第40回 高輪築堤調査・保存等検討委員会【部会③】

羽田空港アクセス線（仮称） 田町駅付近の埋蔵文化財への対応方について

- 田町駅付近の埋蔵文化財の保存検討について
- 田町駅付近における施工について
- 遺構(高輪築堤、第5橋梁橋台、薩摩台場)の現地保存が可能かの検討
- 遺構(高輪築堤、第5橋梁橋台、薩摩台場)への影響低減策の検討
- 現計画と変更計画案の比較

【検討①】 遺構(高輪築堤、第5橋梁橋台、薩摩台場)の現地保存

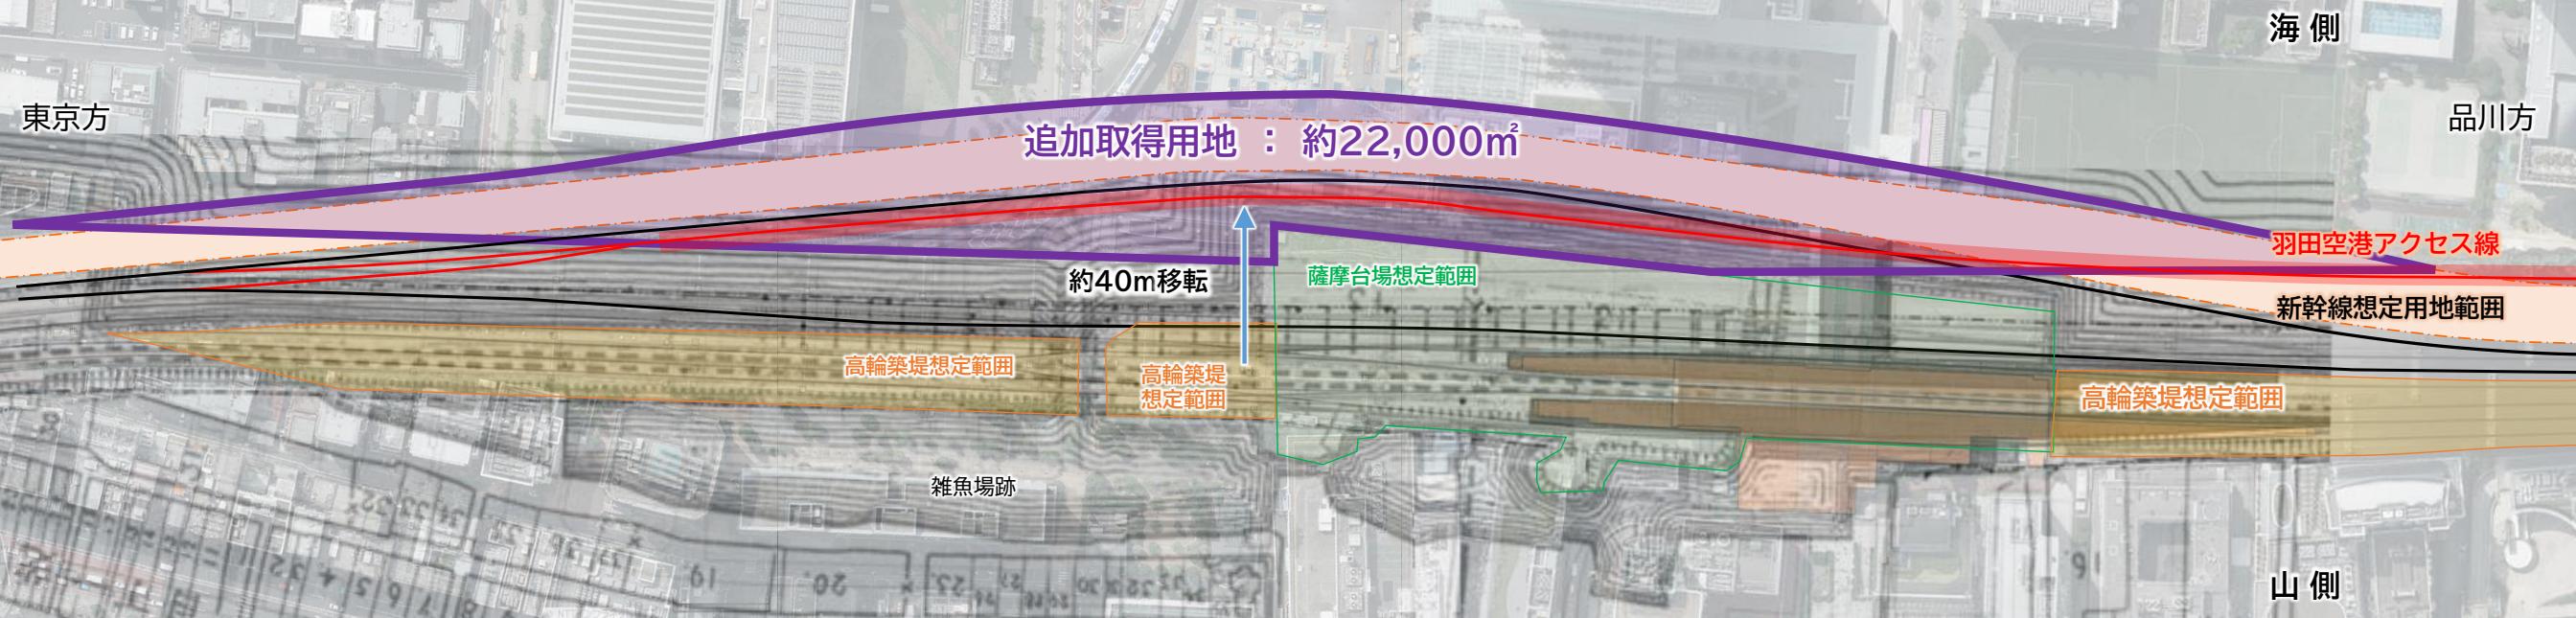
- ・羽田空港アクセス線(仮称)の山側には、雑魚場跡遺跡が存在するため、線路の移設により遺跡と支障することから、山側への移設は困難
- ・薩摩台場が海側に張り出していることから、遺構を全て現地保存するためには、アクセス線の構造物を海側に約40m移設することが必要

→上記を踏まえ、鉄道の基準を満たす配線検討を行った結果、鉄道用地として新たに海側に約22,000㎡の用地取得が必要となる
その上で、新たな用地に東海道新幹線及び東海道下り線の線路移設を行った上で、アクセス線の構造物の新設が可能となる
さらに支障となる道路、学校、既存建物や駅前広場等の移転が必要である

・遺構を外した位置に羽田空港アクセス線(仮称)の構造物を新設することは、田町駅周辺の新幹線用地、民地、公共用地などの建物等を大幅に変更する必要があり、計画の成立が困難なことから、**遺構を全て現地保存することは現実的ではない**

【検討②】 遺構(高輪築堤、第5桥梁橋台、薩摩台場)の現地保存

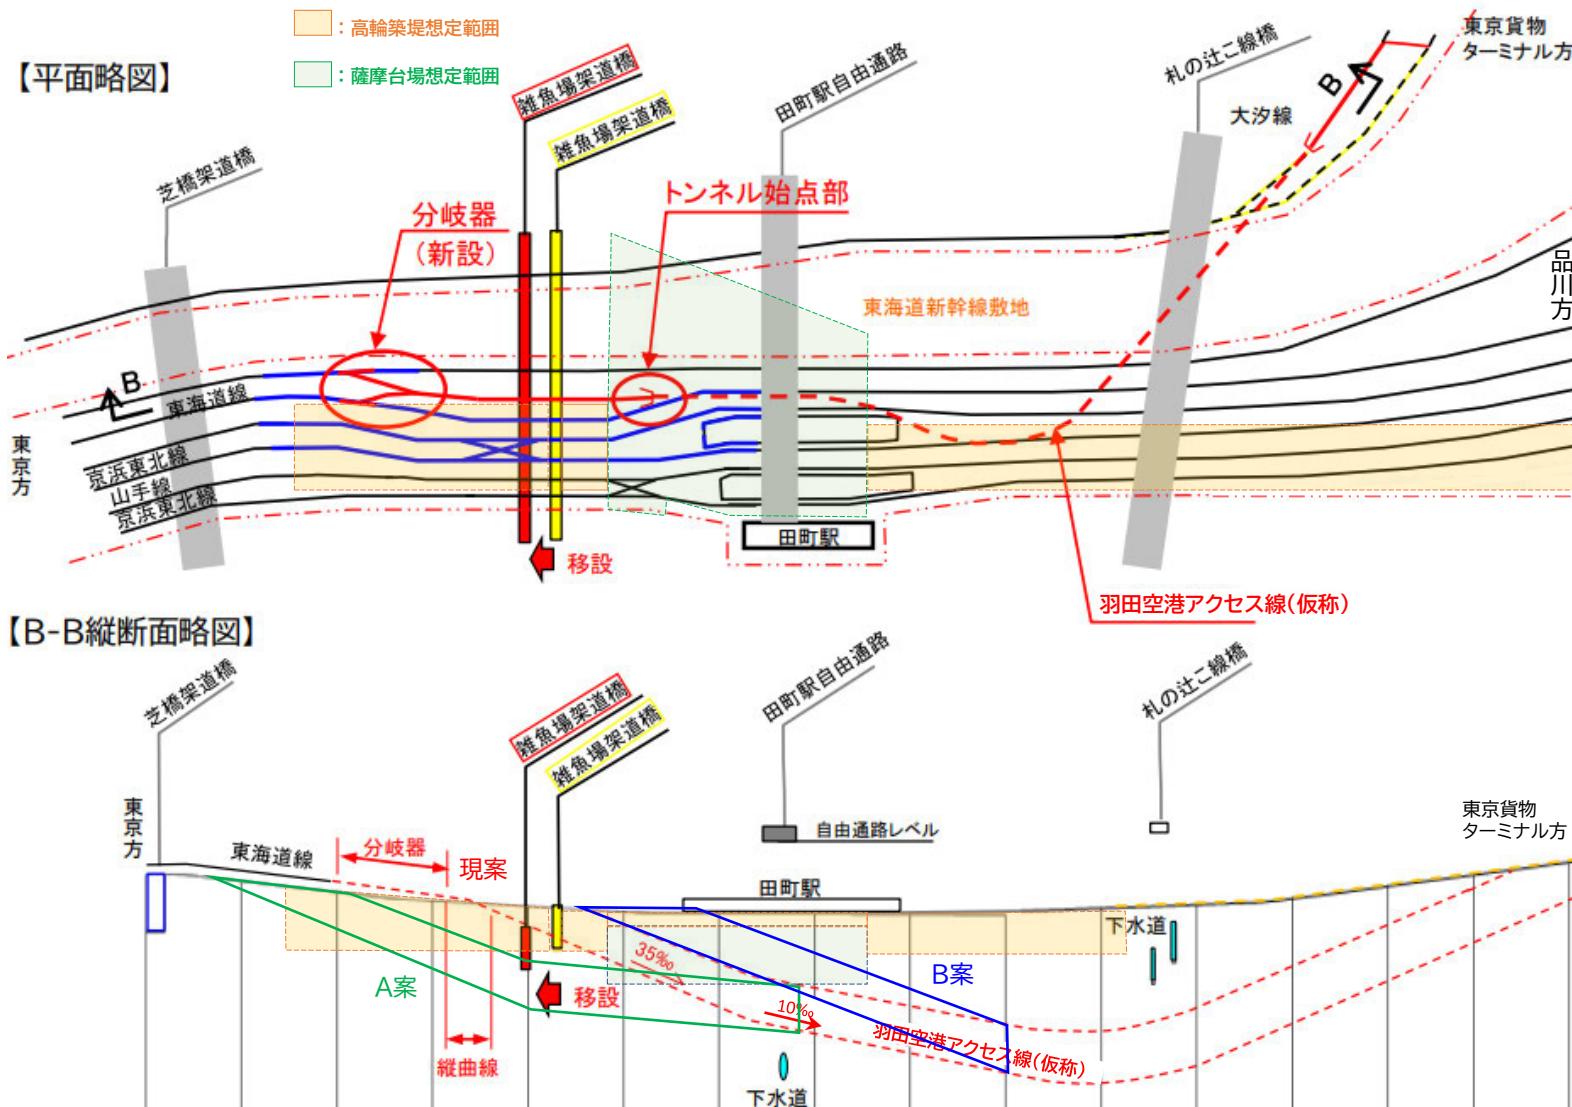
- ・線形条件のとおり、山手引上げ線スペースを活用して、東海道線に接続する必要がある
- ・東海道線からの分岐器部が高輪築堤上である
- ・田町駅ホーム部までにトンネル始点部が必要であるが、ホーム端部は、高輪築堤及び薩摩台場上である
- ・羽田空港アクセス線(仮称)の縦断線形は、最急こう配は35%(35/1000)であるが、地下の下水道管路との位置関係から、一部で10%など緩勾配を使用している

・アクセス線が現雑魚場架道橋に支承しない位置まで勾配の位置を変更する(A案:東京方へ移動、B案:品川方へ移動)

- ・A案は新たな用地買収が必要となること、B案は田町駅の移設が必要となることから等から、計画としては成立が困難
- ・計画が成立しても、アクセス線の構造物が、平面的に遺構と同一であることから、地下に潜り込む位置を変更しても、**遺構を全て現地保存することは現実的ではない**

図-a (雑魚場架道橋部)

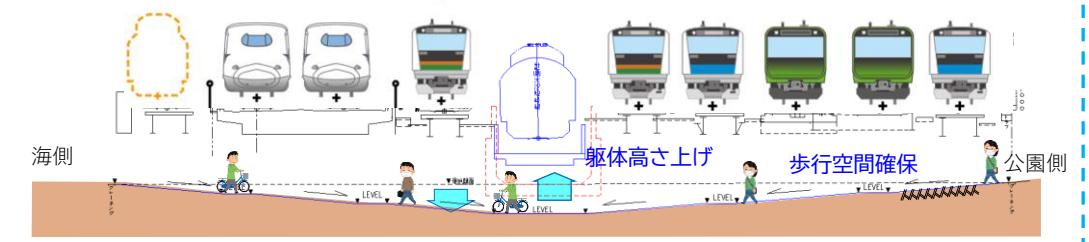
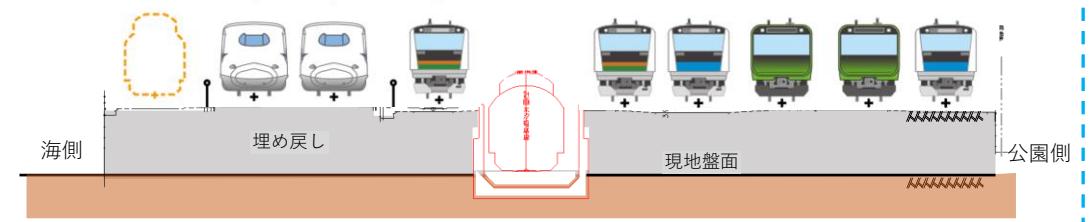
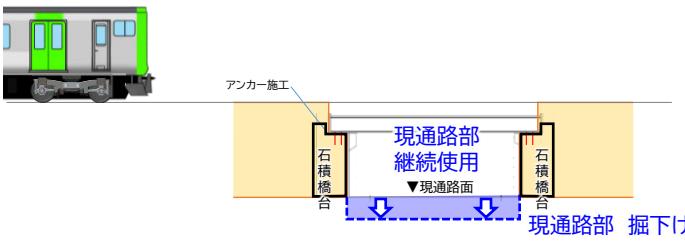
□ 現計画 新架道橋構築後、現架道橋は埋戻し、廃止

■ 変更計画 アクセス線の扛上と現架道橋の掘下げで歩行空間確保

- ③雑魚場部は歩道面を掘り下げて空頭を確保(図-a)
- ④歩行面を既存の歩道と擦り付けるため、スロープ形状へ変更

図-b (短絡線トンネル始点部)

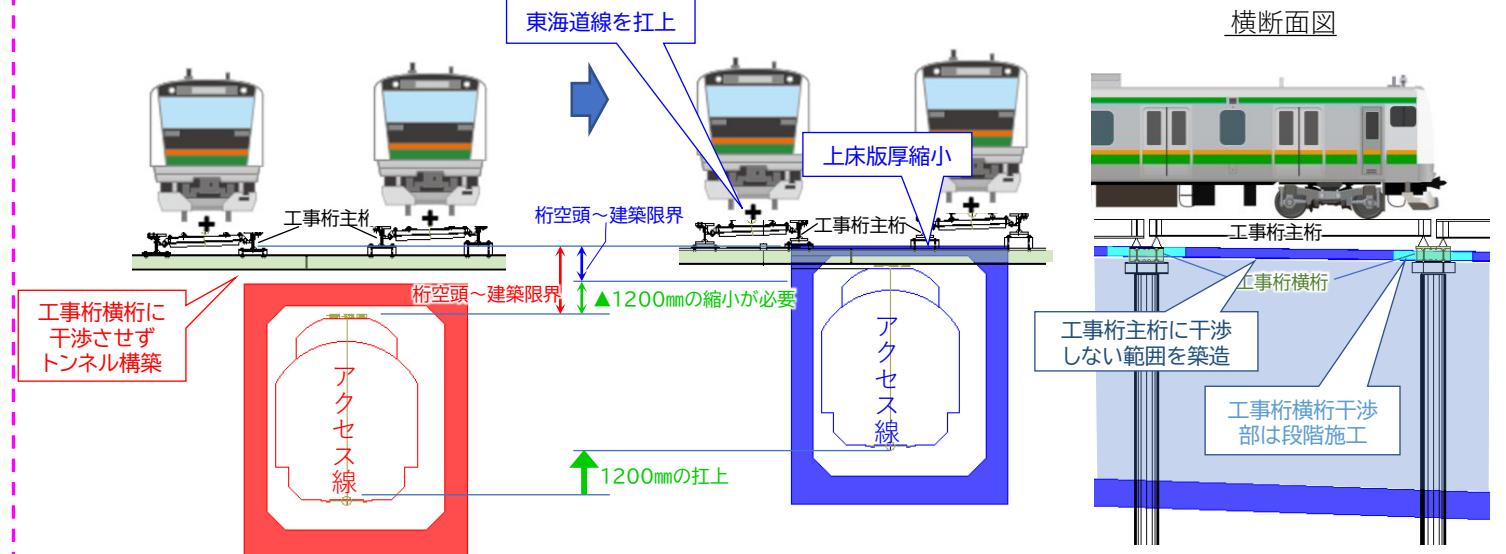
- ①勾配の開始位置を終点方へ移動させる
- ②トンネル始点部で仮設物(工事桁)と干渉する(図-b)
- ③設計・施工を工夫

- ・東海道上下線のレールを扛上
- ・上床版の薄型化(通常600mm→350mm程度)
- ・上床版を2段階施工へ変更
(かんざし桁部は歯抜けとして1次施工、支点を盛替え撤去後、歯抜け部を2次施工)

■山手線内回り仮設桁 断面・横断面略図

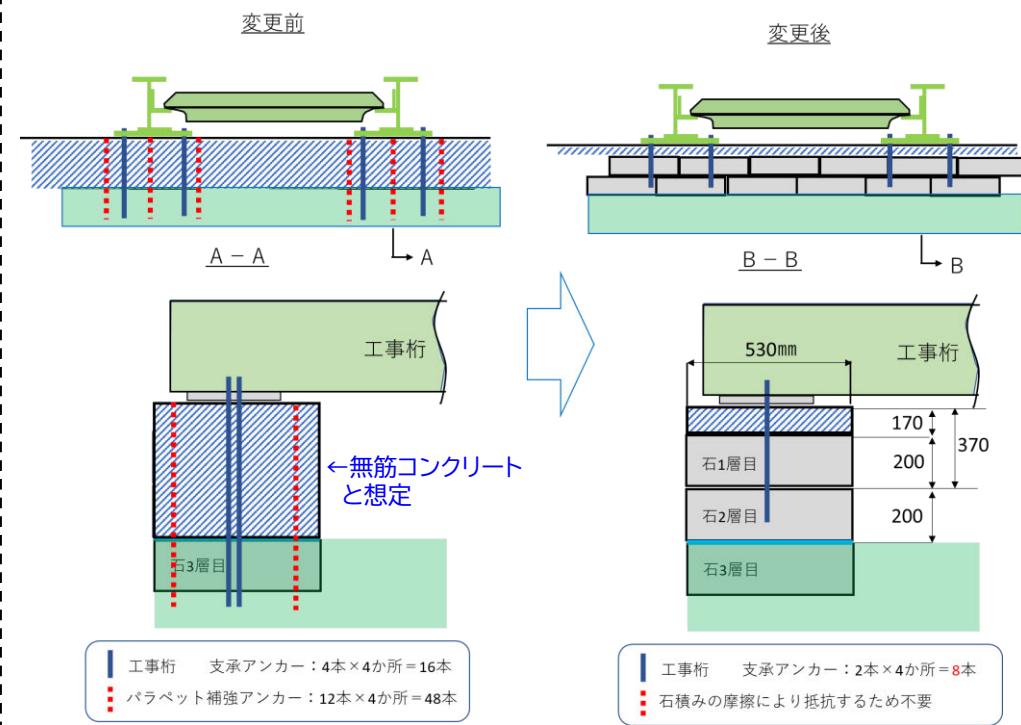
- (1)当初計画
 - ・パラペット部が無筋コンクリートであると想定して、パラペット補強用アンカー(48本)を施工予定
 - ・工事桁の支承部用として、橋台本体に定着するためのアンカー(16本)を施工予定
- (2)変更計画
 - ・現況調査の結果、パラペットが石積みであることが確認できたので、石積み橋台と同様に石の摩擦を期待することでパラペット補強アンカー(48本)を不要とした
 - ・支承部アンカー(16本)はパラペットの石積みに定着させることとして、本数と削孔長を削減(16本→8本)
- (3)検討の結果
 - ・山手線内回り仮設桁のアンカー本数を64本→8本に削減することが可能となった

現計画と変更計画案の比較

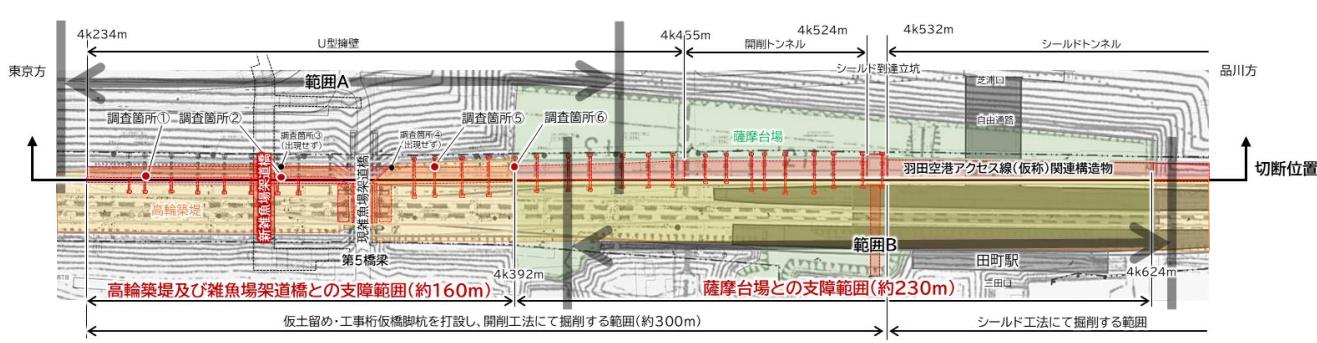
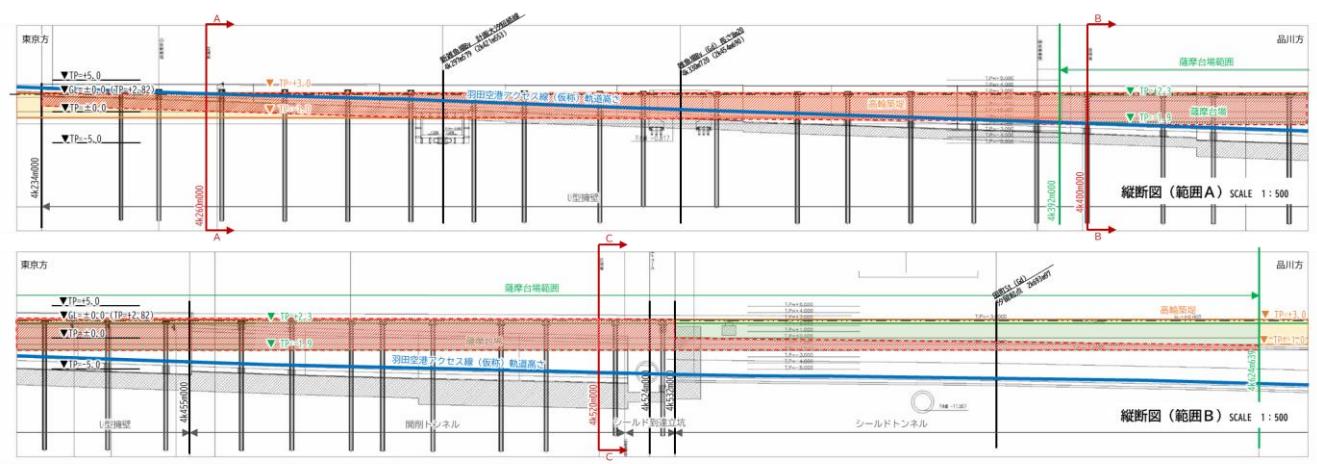
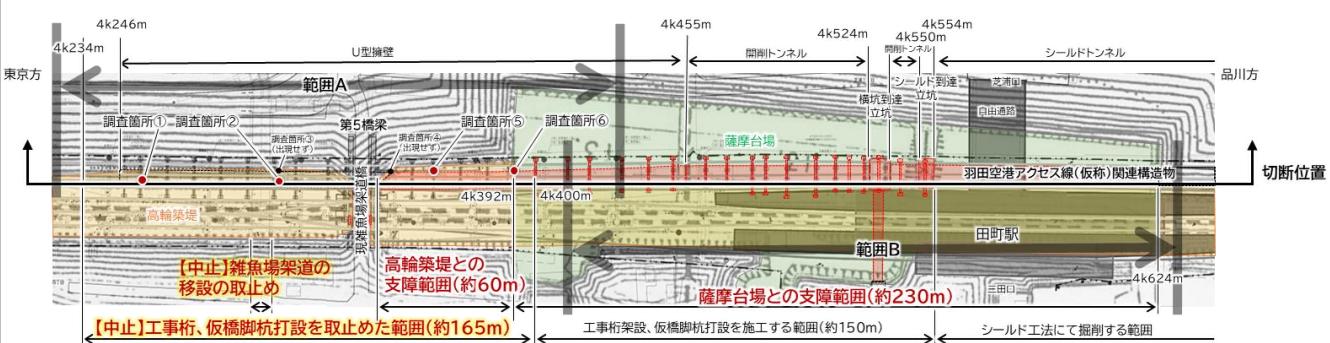
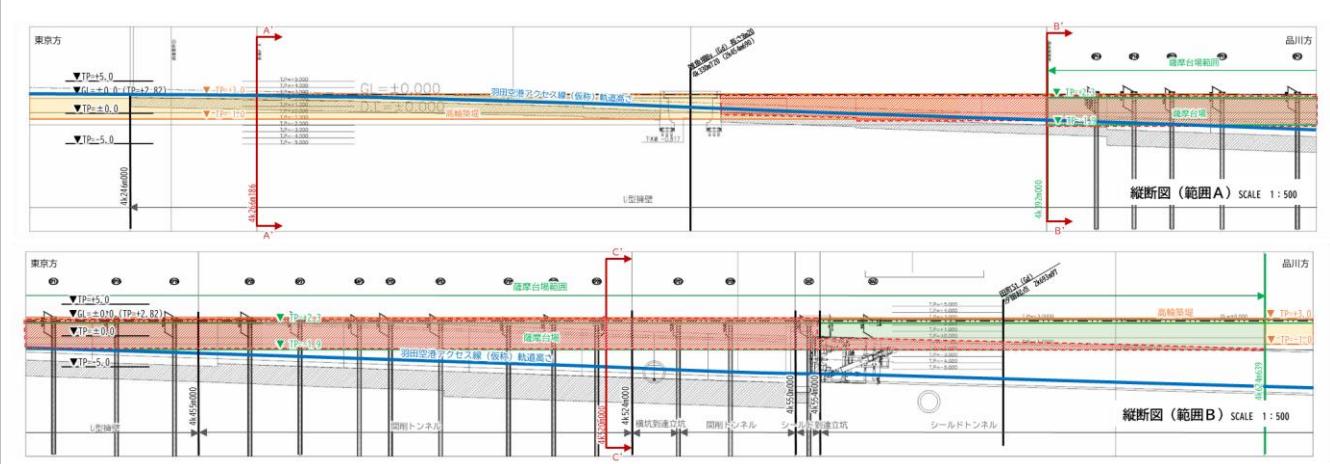
- ・高輪築堤 ……約160mの範囲で支障
- ・第5橋梁橋台 ……工事に伴い、新たに架道橋を新設し、
現行の架道橋は現橋台の一部を撤去した上で埋め戻す
- ・薩摩台場 ……約230mの範囲で支障

- ・羽田空港アクセス線の縦断線形変更範囲 : 約470m
- ・東海道上下線の縦断線形変更範囲 : 約390m
- ・工事桁、仮橋脚杭打設を取止めた範囲 : 約165m
- ・工事桁仮橋脚数 : 31橋脚 → 18橋脚 (▲13橋脚削減)
- ・高輪築堤への支障延長を低減:約160m → 約60m
→ ▲約100m削減し、遺構への支障量を削減(現在、詳細検討中)
- ・雑魚場架道橋は新設を取止め、一部改修の上第5橋梁橋台を継続使用する
- ・薩摩台場は、地下へのアプローチ区間であり、影響回避することは困難
- ・工事着手時期を2023年2月→2024年3月に変更し、調査及び検討期間を確保
